Specjalistyczne Centrum Medyczne im. św. Jana Pawła II spółka akcyjna

L.dz. EZP.3820.213.2020

Znak sprawy ZP/PN/2020/19 – jednorazówka

dotyczy: pytań wniesionych do prowadzonego postępowania o udzielenie zamówienia publicznego na zakup i dostawę wraz z rozładunkiem jednorazowych wyrobów medycznych wymaganych do realizacji procedur medycznych w Specjalistycznym Centrum Medycznym im. św. Jana Pawła II S.A. w Polanicy Zdroju

Pakiet 108 poz. 1

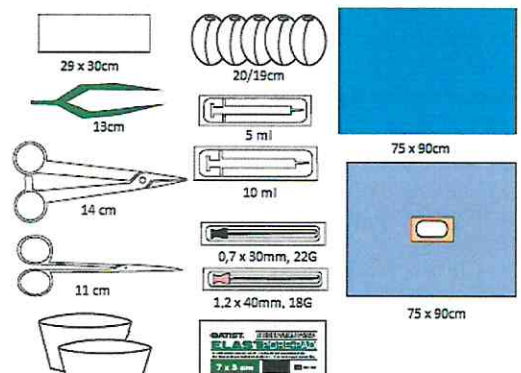
Czy Zamawiający wyrazi zgodę na zaoferowanie w pakiecie nr 108 poz. 1 niżej opisanego asortymentu?

Odpowiedź: Zamawiający dopuszcza

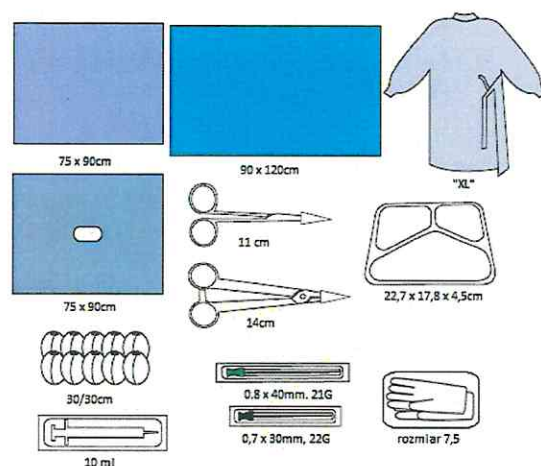
Skład:

- Półprzezroczysta trzykomorowa taca 965ml (22,7x17,8x4,5mm)	1
- Nożyczki Iris 11cm metalowe	1
- Pean prosty 14cm metalowy	1
- Osłona ostrza (ochrona końcówki) 2cm	2
- LINON tupfer gazowy 30/30	10
- Strzykawka 10ml - w oddzielnym opakowaniu	1
- Igła iniekcyjna 0,7x30 22 G - w oddzielnym opakowaniu	1
- Igła iniekcyjna 0,8x40 21 G - w oddzielnym opakowaniu	1
- Rękawice lateksowe jałowe bezpudr. 7,5 - w oddzielnym opakowaniu	1
- Serweta podfoliowana Hospidrape 90x120cm	1
- Fartuch STANDARD, rozmiar XL	1
- Serweta jałowa 75x90cm, 2w	1

- Serwetadwuwarstwowa jałowa 75x90cm z otworem 6x8cm
Wszystkie komponenty owinięte w serwetę Hospidrape i umieszczone w opakowaniu papierowo-foliowym, bez etykiet TAG

Odpowiedź: Zamawiający dopuszcza
